Sujet : Orientation adéquate pour l'installation du joint à rotule pour assurer l'accessibilité au raccord de graissage

Marque	TTX	Produit	Joint à rotule	Date	Septembre 2020
Numéro(s) de pièce	TXMS50580

Figure 1 : Orientation d'installation adéquate du joint à rotule

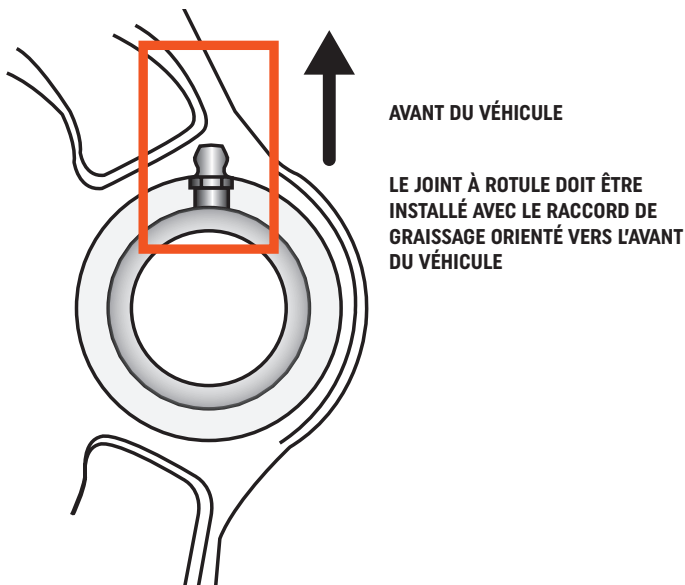
Pour les applications associées à ce numéro de pièce et qui comportent le bras de suspension avant inférieur en acier estampé d'origine, ce joint à rotule doit être orienté correctement lors de l'installation pour assurer un bon accès au raccord de graissage.

Le joint à rotule doit être installé avec le raccord de graissage orienté vers l'avant du véhicule. Cela garantira un dégagement suffisant pour tout entretien de lubrification futur. **Voir la figure 1.**
